ANEJO Nº 1 ANTECEDENTES

APÉNDICE Nº 1. INFORME INSPECCIÓN SOBRE EL PROYECTO
COMPLEMENTARIO

INFORME SOBRE LA PROPUESTA DE
COMPLEMENTARIO Nº1 DEL CONTRATO DE
OBRAS "AUTOVÍA SE-40. ENLACE SE-648
(ALMENSILLA) - ENLACE A - 49 (ESPARTINAS)".

PROPUESTA DE MODIFICACIÓN DE LA ORDEN DE ESTUDIO: "PROYECTO DE TRAZADO Y CONSTRUCCIÓN DE LA CONEXIÓN CON ESPARTINAS DESDE EL ENLACE SATÉLITE DE LA A-49/SE-40 Y MEJORA DE LA CAPACIDAD ESTRUCTURAL Y DEL DRENAJE DE LOS CAMINOS DE SERVICIO EXISTENTES EN AMBAS MÁRGENES DE LA SE-40 (PPKK 35,1 AL 42,8) Y DE LA A-49 (PPKK 6 AL 11)".

LEYENDA	
	CAMINO TIPO A (ZAHORRA ARTF. + DOBLE TRATAMIENTO SUP.)
	CAMINO TIPO B (ZAHORRA ARTIFICIAL)
	CAMINO ACCESO URB. ENTRECAMINOS (AGLOMERADO)

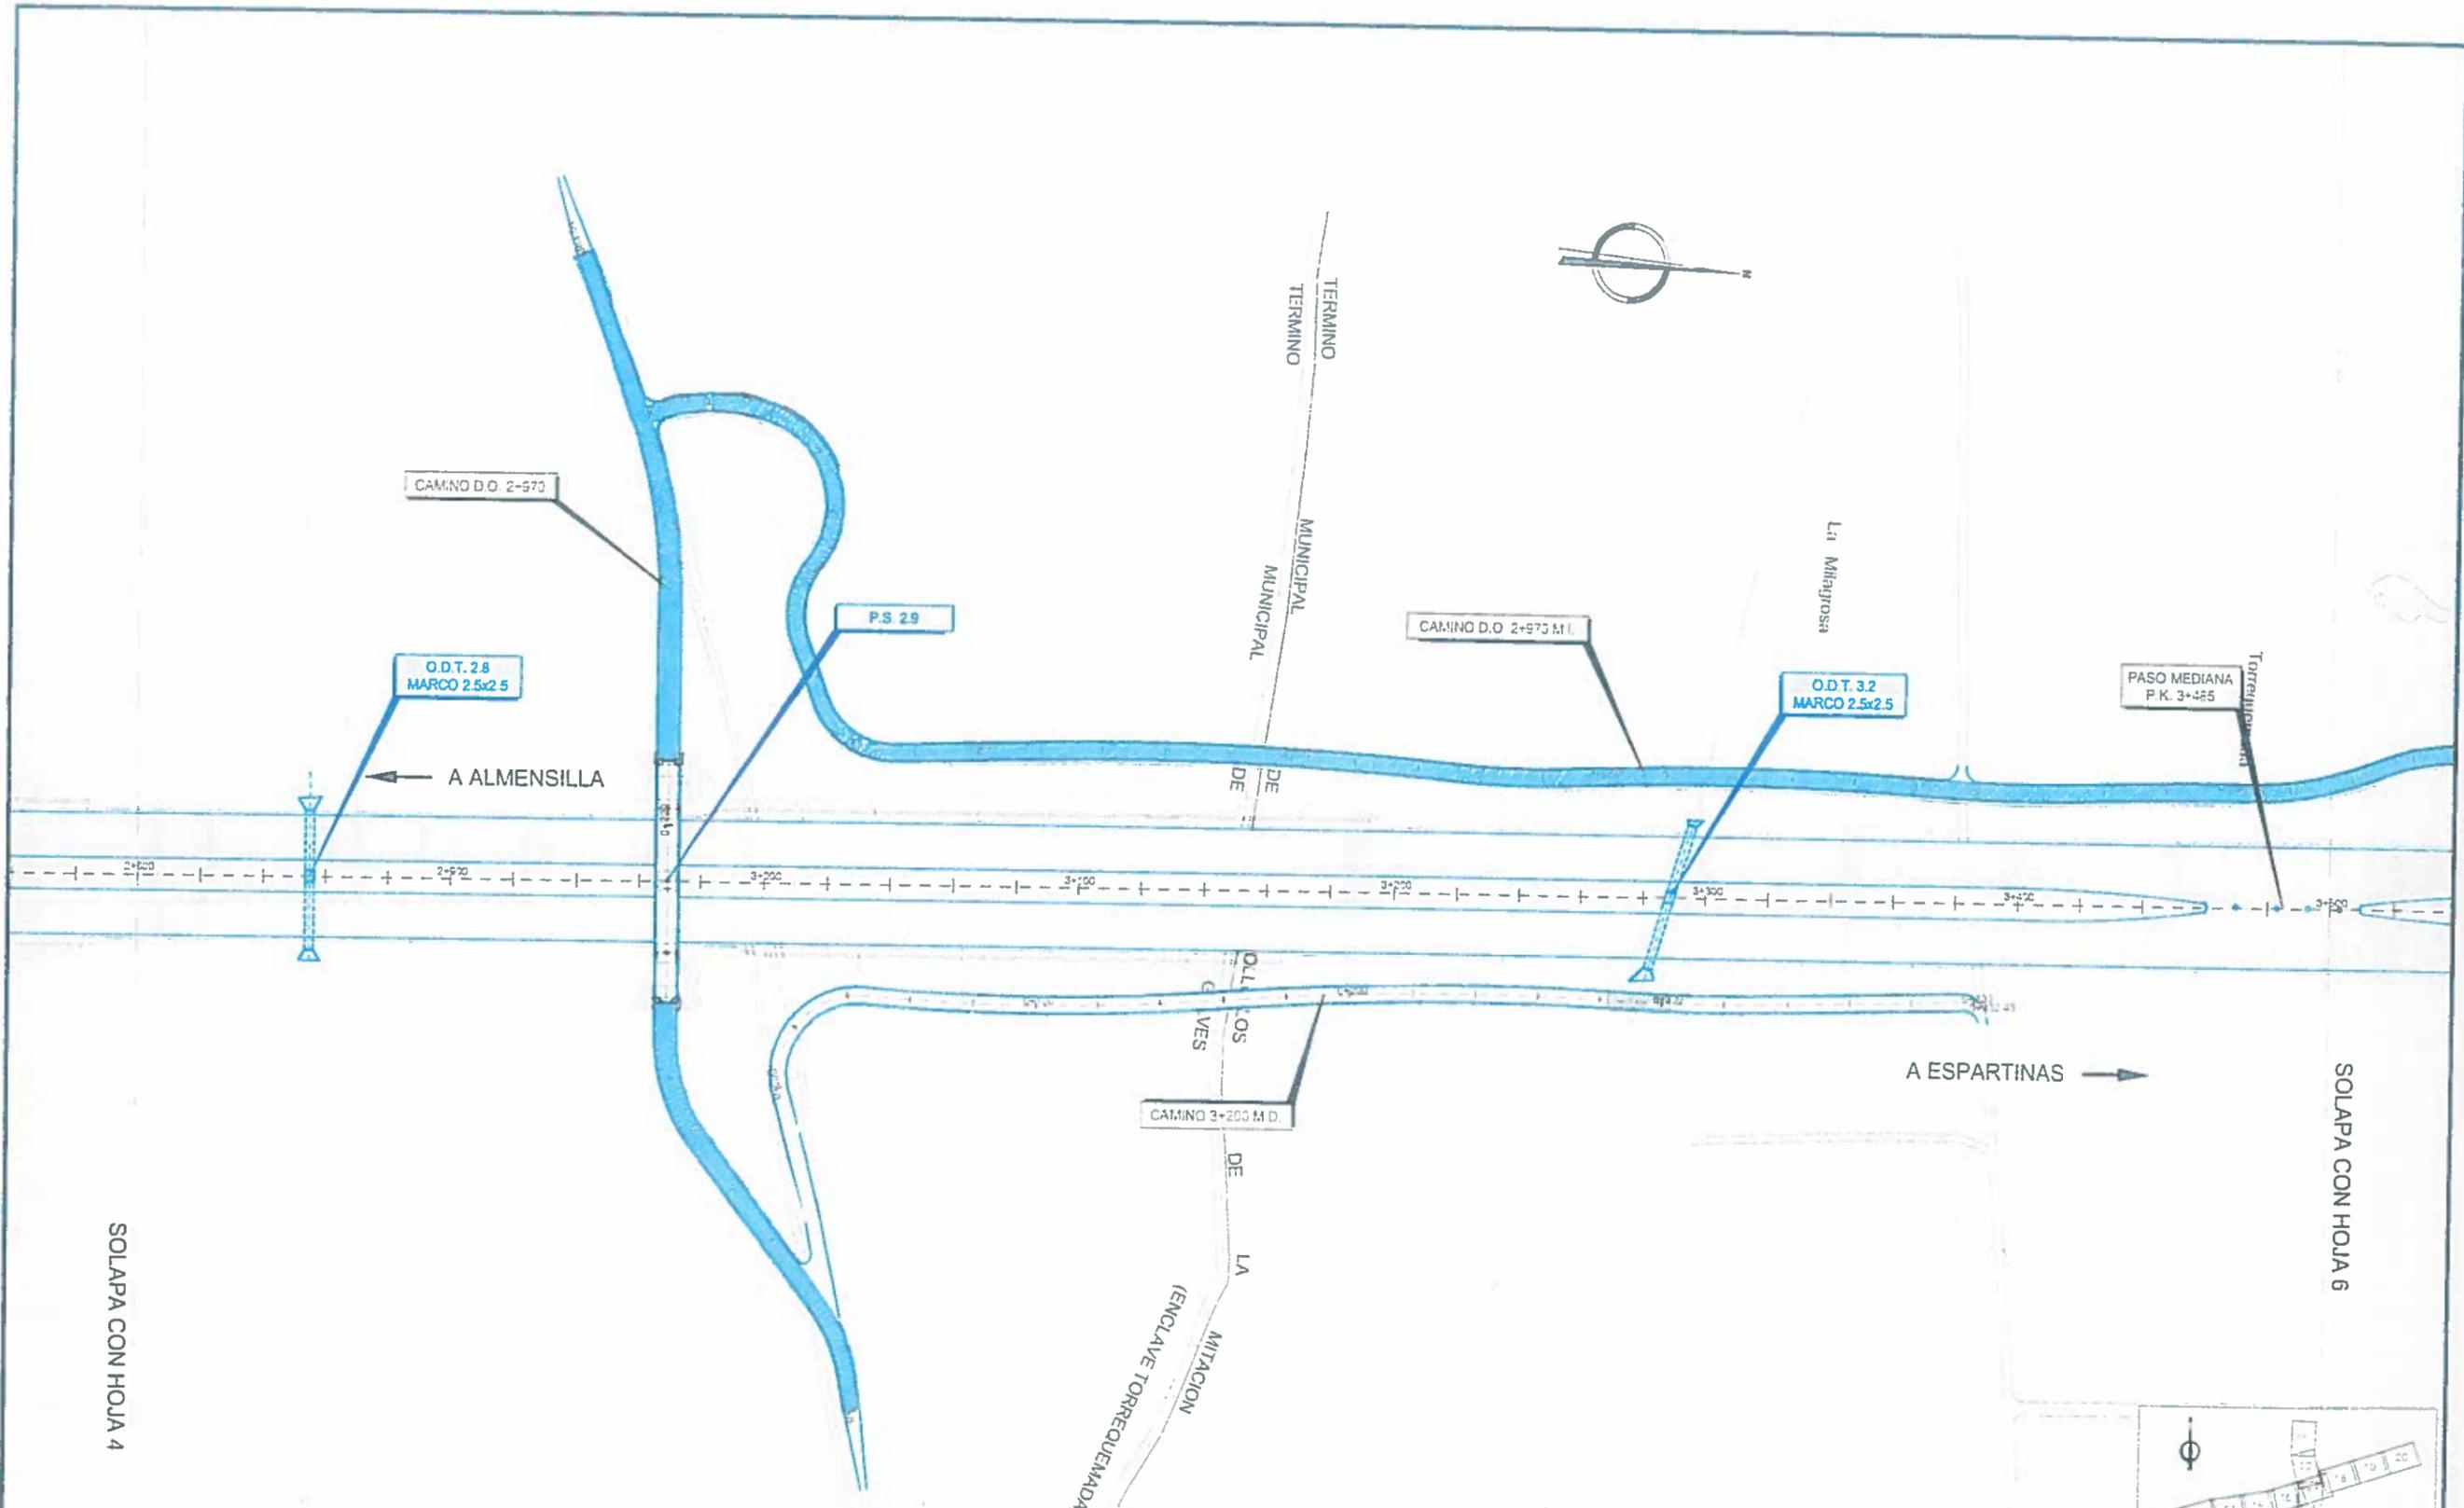
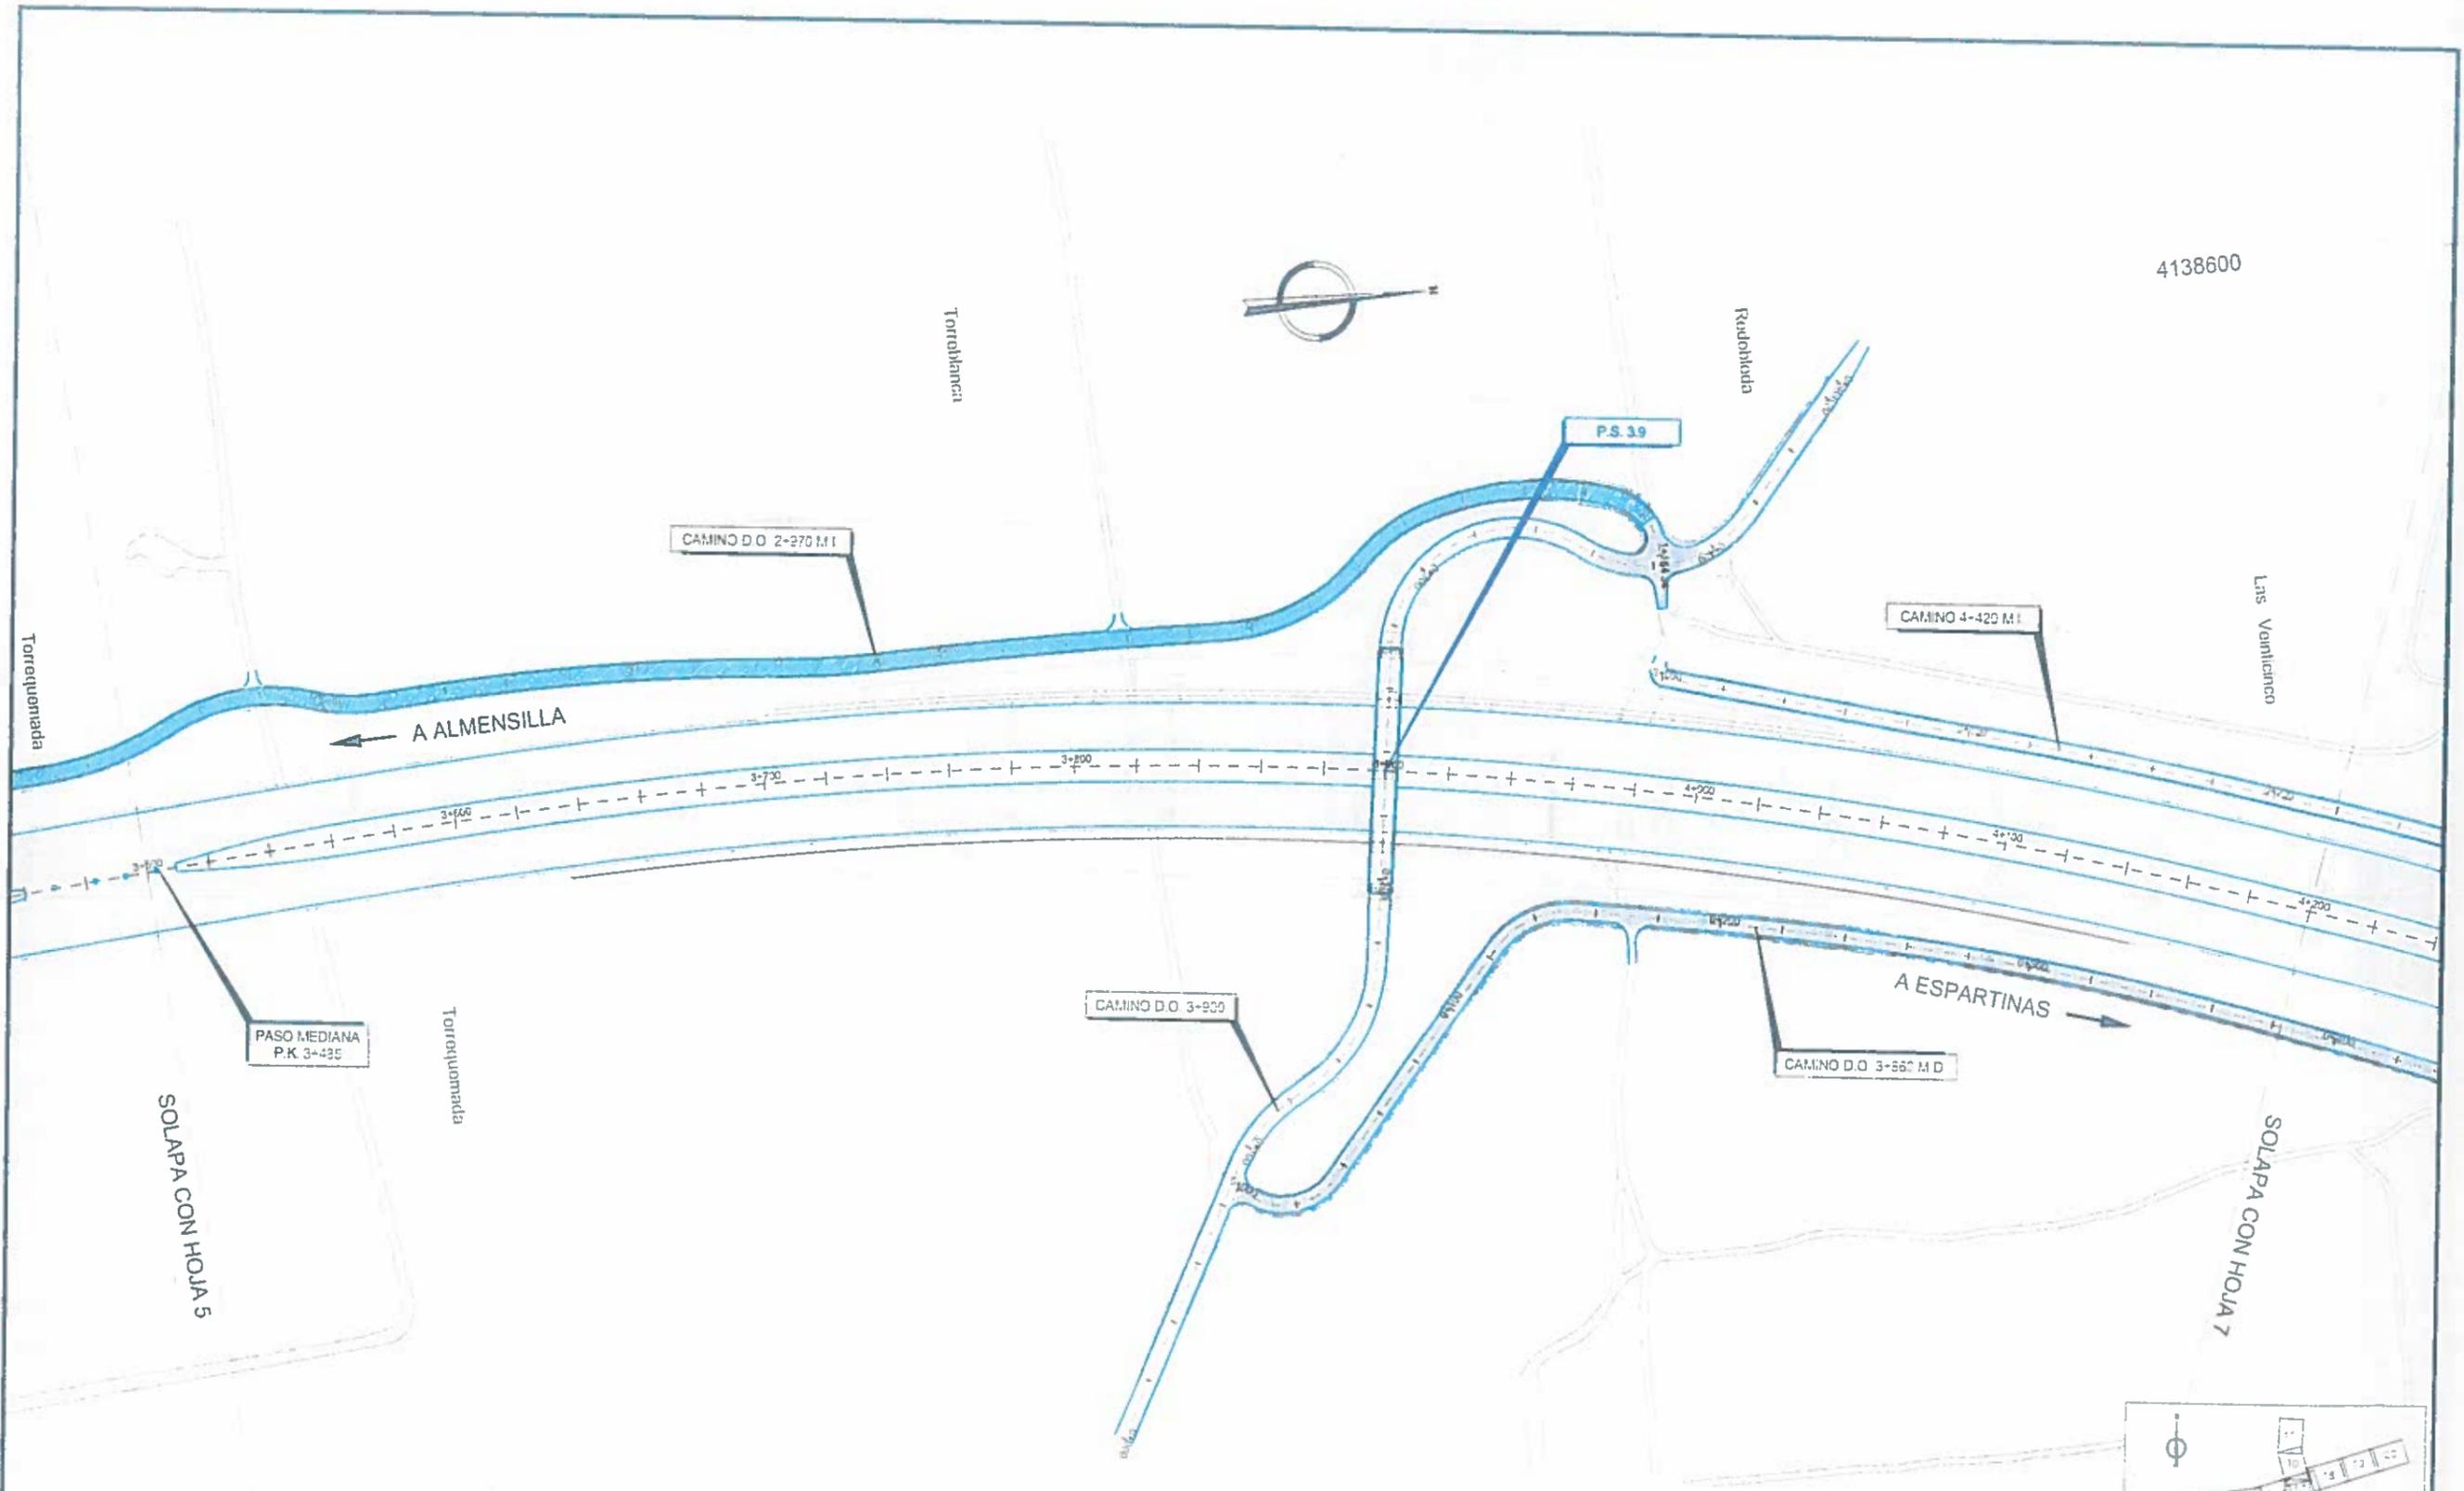
A consecuencia de la problemática anteriormente descrita se decide estudiar en detalle la solución idónea para los mismos, y se decide una estructuración en dos niveles (A y B), con las características y sección tipo descrita en el Anexo de Planos nº 2. Cabe resaltar que existiría una tercera clasificación correspondiente a los caminos que por su funcionalidad únicamente de acceso a fincas, no se propone reforzar la sección prevista, contemplándose únicamente la mejora del drenaje longitudinal con la ejecución de cunetas (Ver Anexo Planos Nº 2). Se estima el coste de esta actuación en 965.000 €.

CAMINO TIPO A (ZAHORRA ARTF. + DOBLE TRATAMIENTO SUP.)
	CAMINO TIPO B (ZAHORRA ARTIFICIAL)
	CAMINO ACCESO URB. ENTRECAMINOS (AGLOMERADO)
